改善箇所説明図

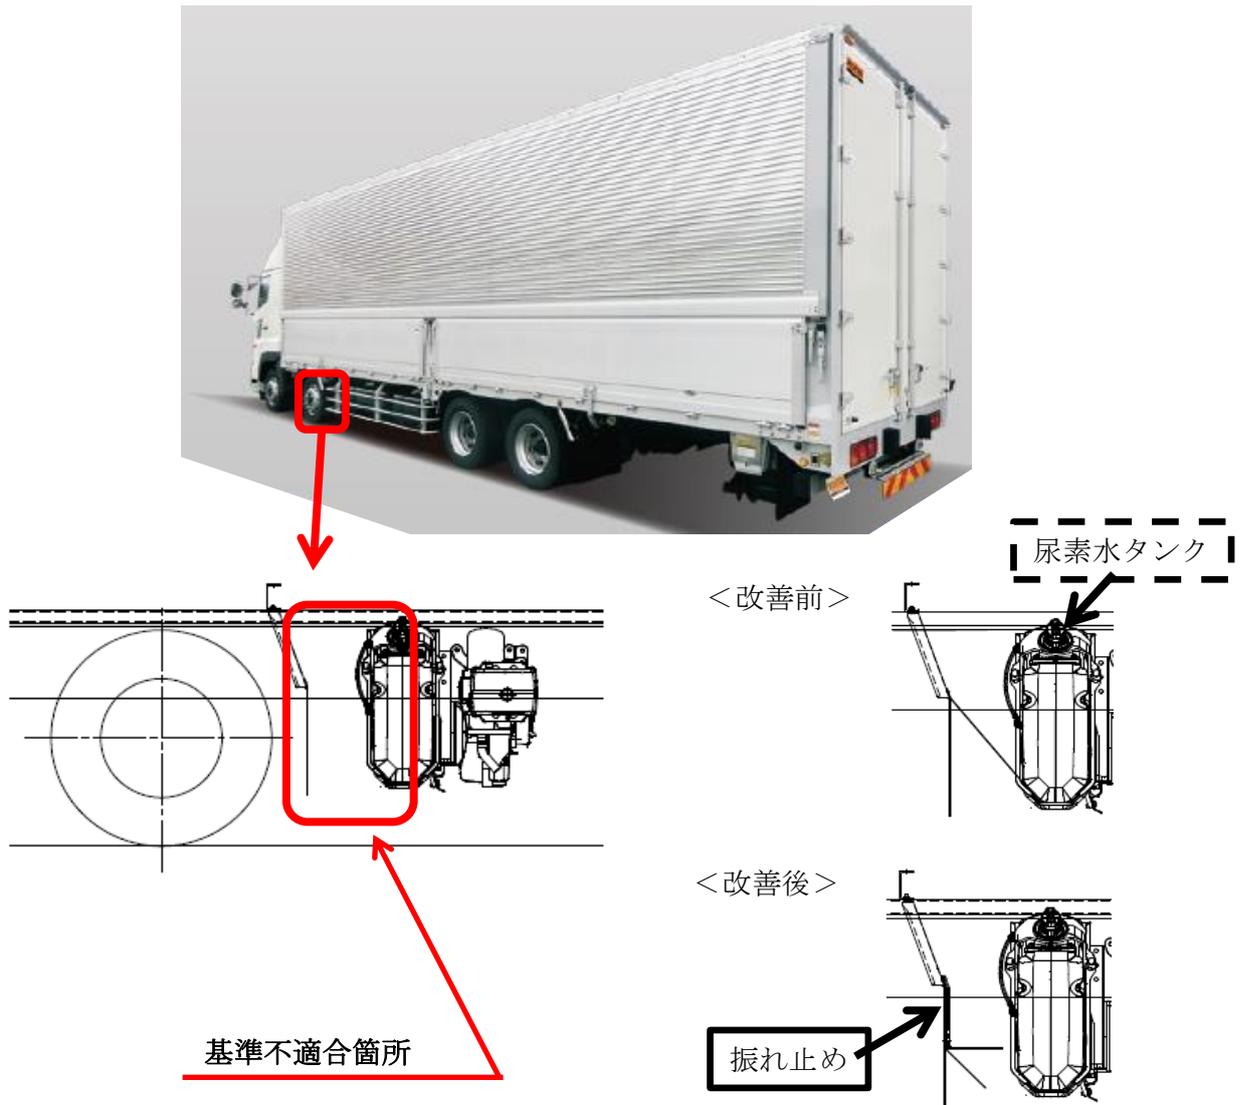
大型トラック4軸車輛の左前後輪フェンダフラップにおいて、設計検討が不適切なため、走行時にフェンダフラップと樹脂製尿素水タンクが干渉し続けることがある。そのため、走行振動などで尿素水タンクに削れが生じ、最悪の場合、尿素水タンクに穴があき尿素水が漏れだすおそれがある。

全車両、左前後輪フェンダフラップの振れ止めを追加取り付けする。尿素水タンクの点検をおこない、削れがある場合は尿素水タンクを交換する。
